ÚZEMNÍ PLÁN MĚSTA BRNA

Textová část Odůvodnění

Kapitola 19 Vyhodnocení připomínek

Souhrn podání SP9 *(s osobními údaji)*

hranice NPP hranice ochranného pásma

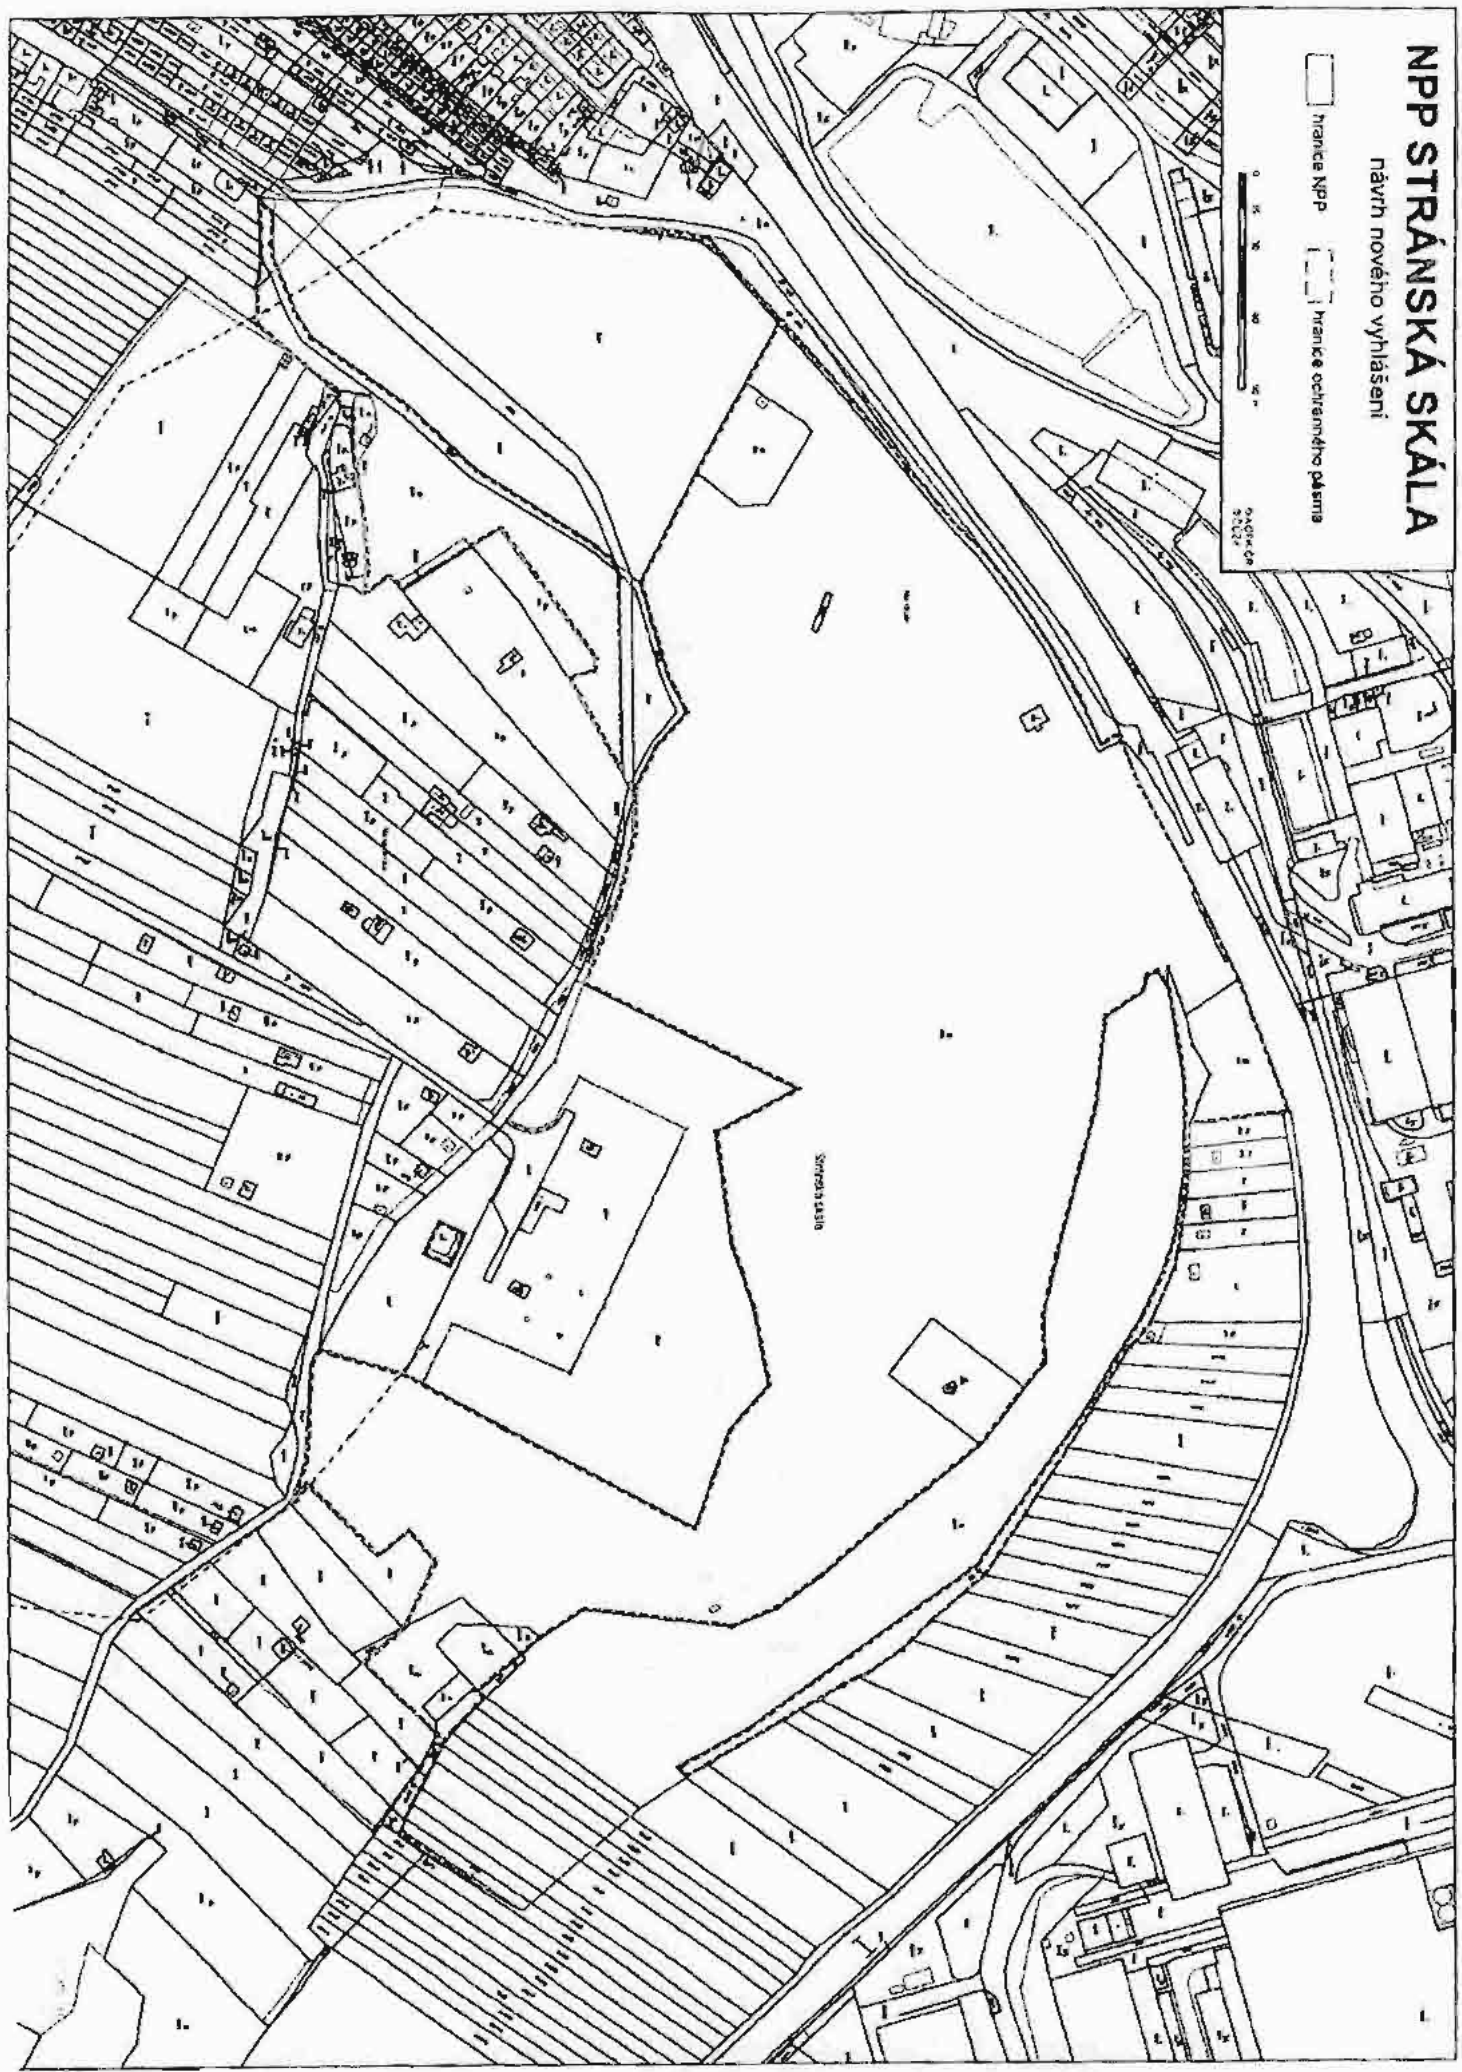
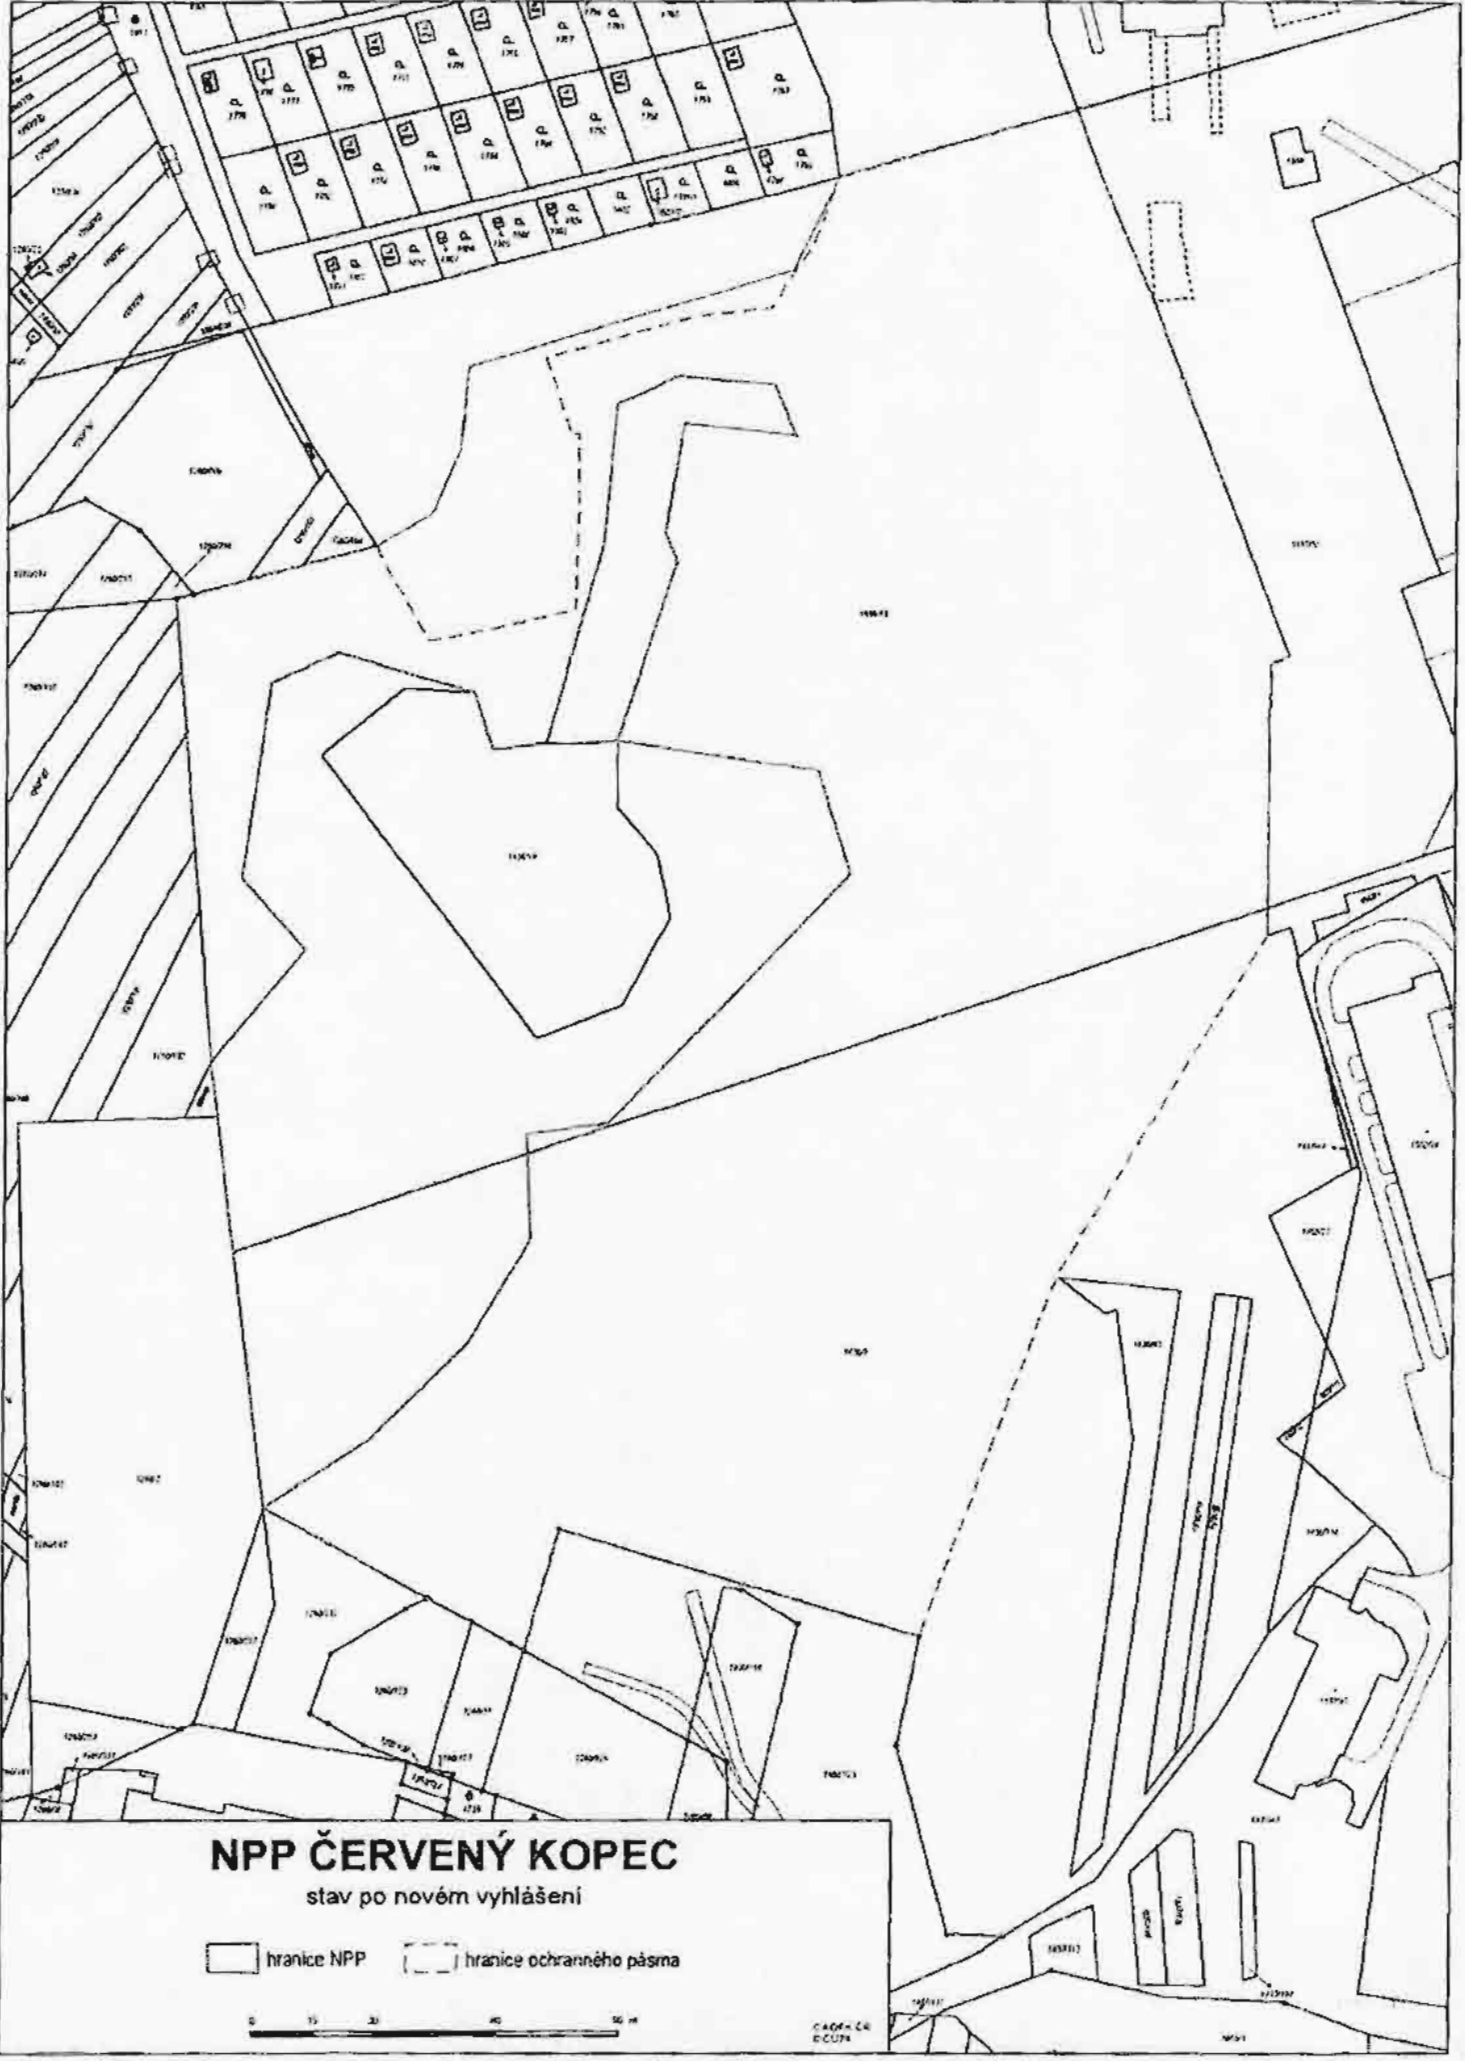
- zakreslení i nových hranic přehlašované NPP a jejího ochranného pásma
- vyřazení plochy NPP a jejího ochranného pásma (dle nového návrhu) ze zastavitelného území uvedeného ve všech 3 variantách výkresu základního členění do území

IDEOVÝ NÁVRH ZASTAVOVACÍ STUDIE

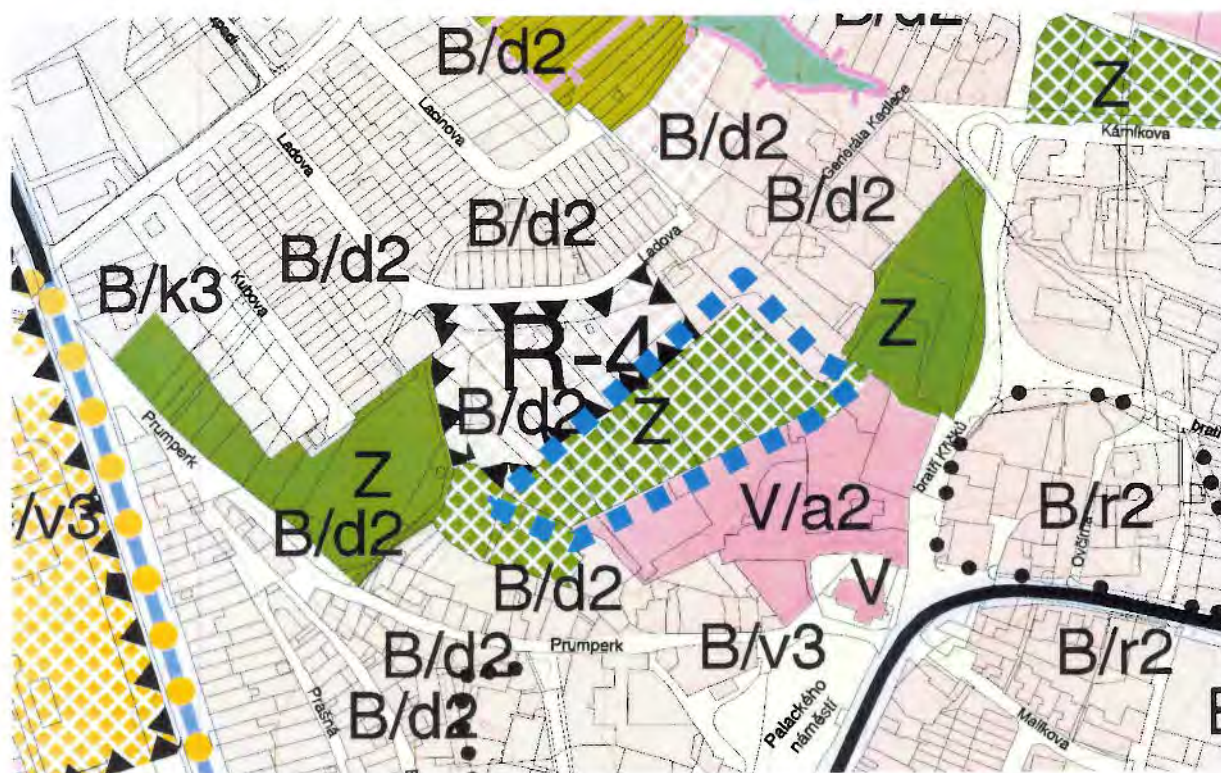
V současné době projednáváný koncept Územního plánu města Brna v **Základním členění území** (ve všech 3 variantách) zařazuje shora uvedené parcely do **ploch zastavitelných**. Na **Hlavním výkrese** jsou však shora uvedené parcely zařazené v **plochách městské zeleně** (i když stále v plochách přestavby nebo v plochách zastavitelných).

VARIANTA II
KONCEPT ÚPmB

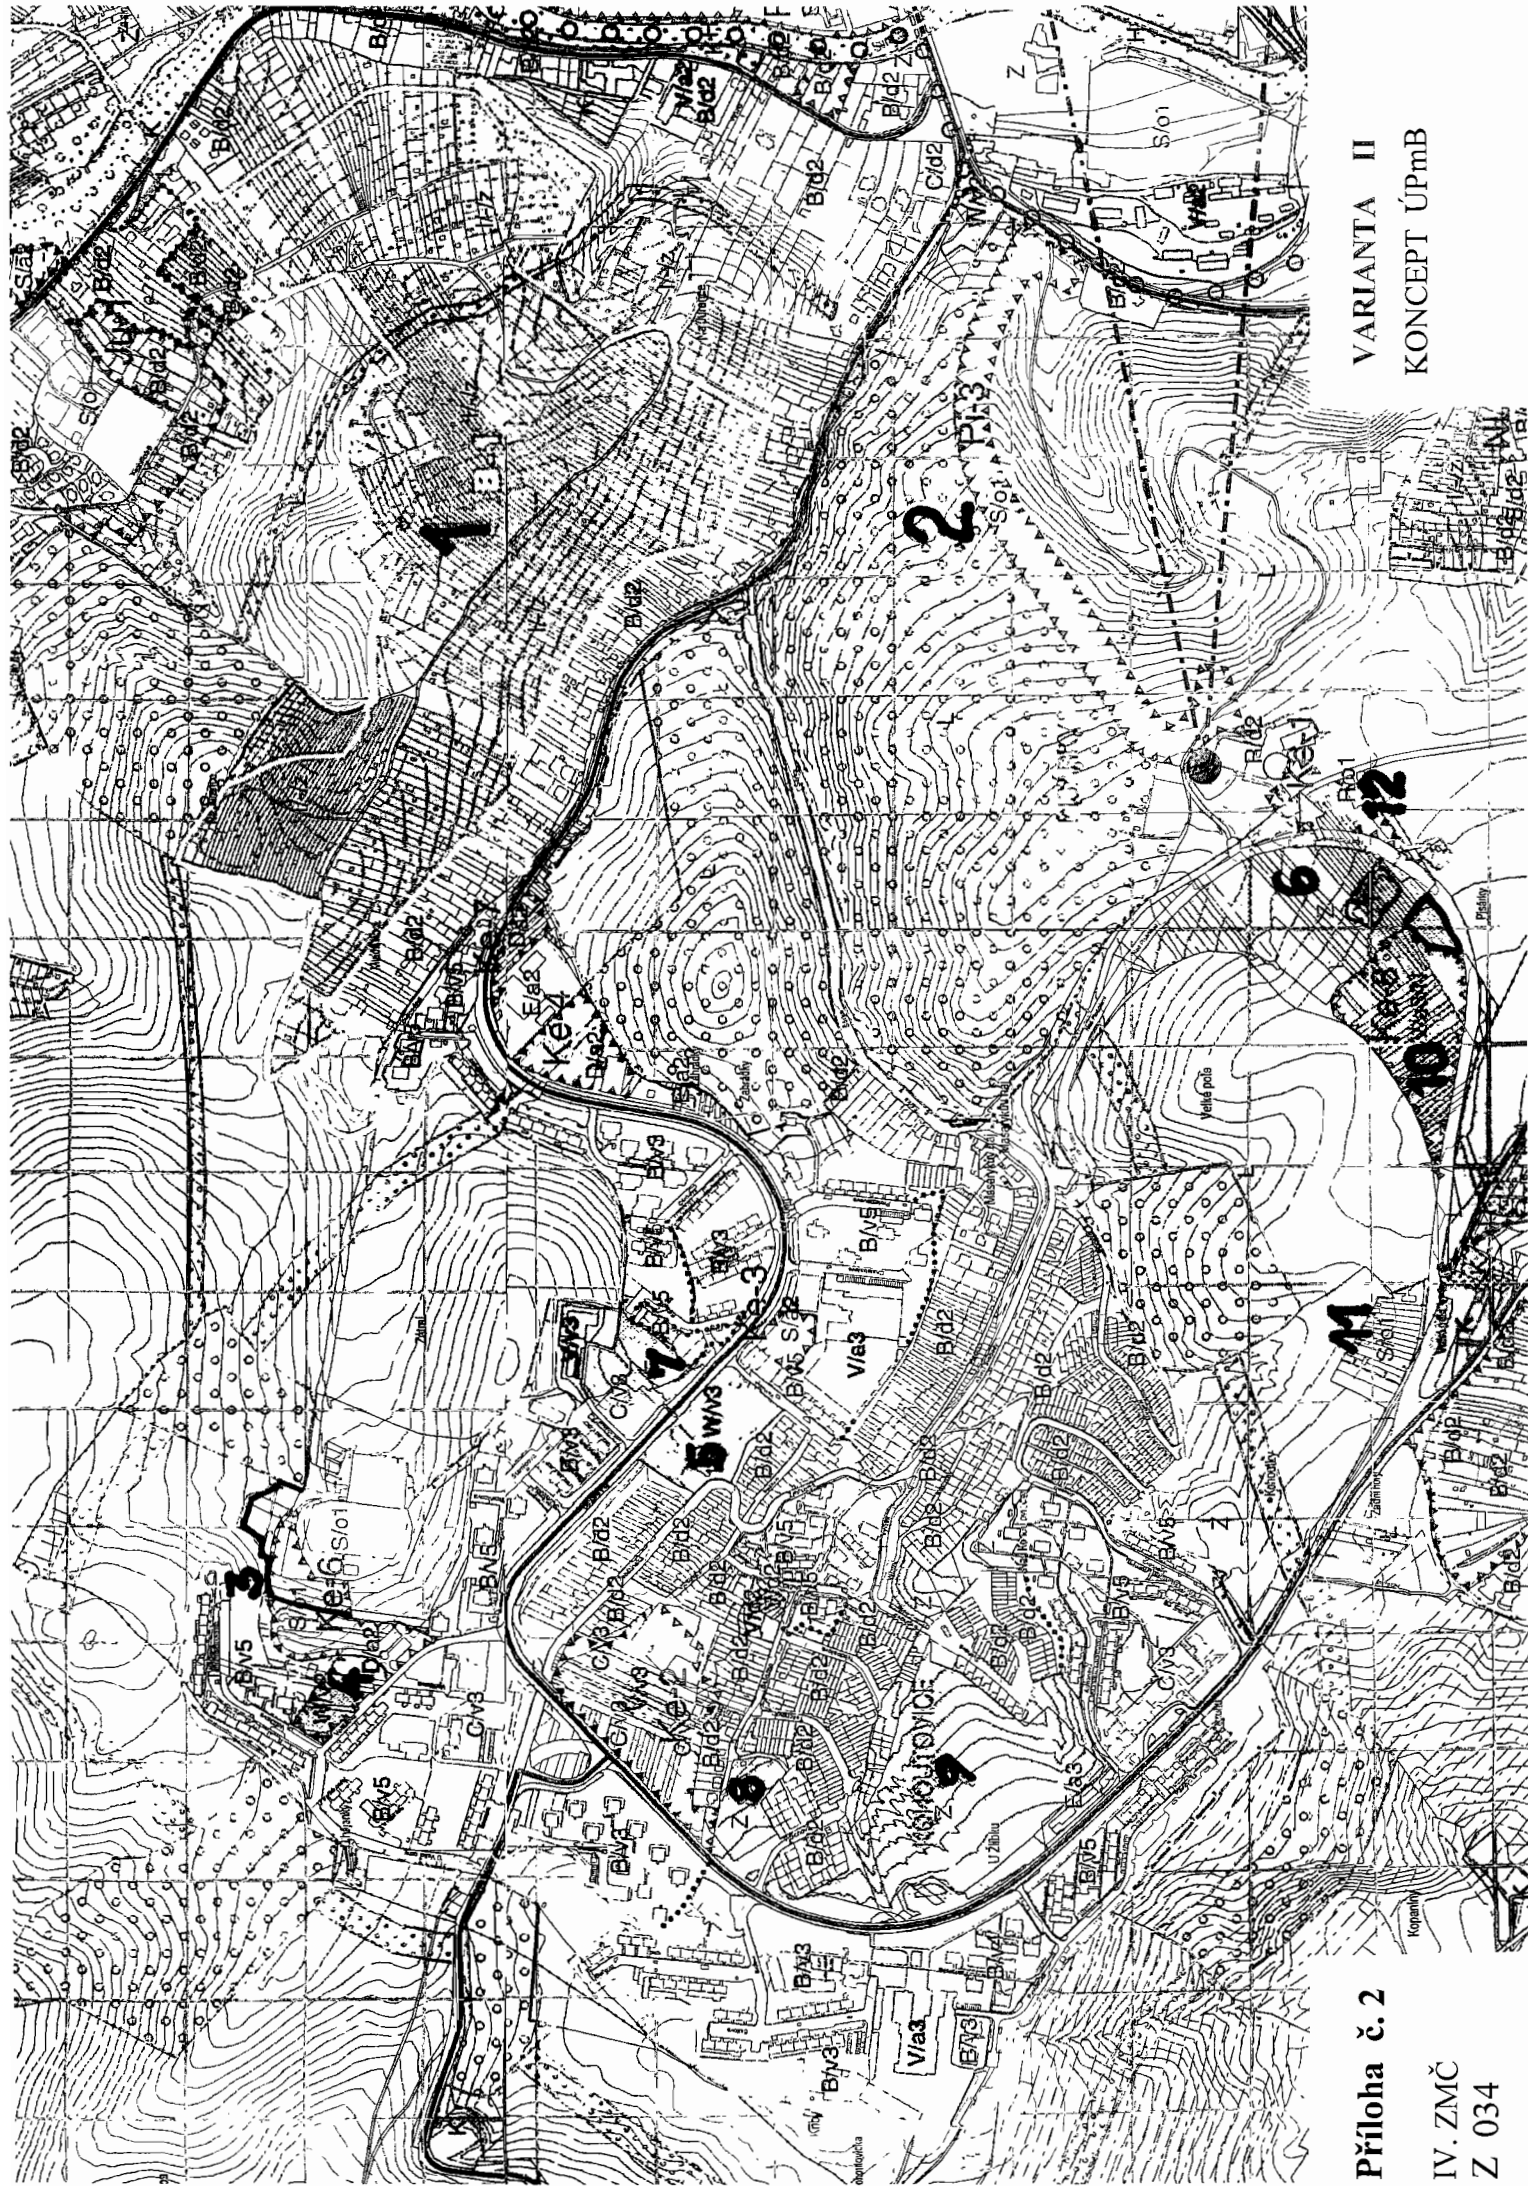
| Číslo lokality Dle přílohy číslo 2 | Znění připomínky ke II.variantě konceptu ÚPmB |
|---------------------------------------|--|
| 12 | Území při ulici Nad Pisárkami poblíž hotelu „Myslivna“ řešit shodně dle návrhu I. varianty (plocha pro sport S/01). |
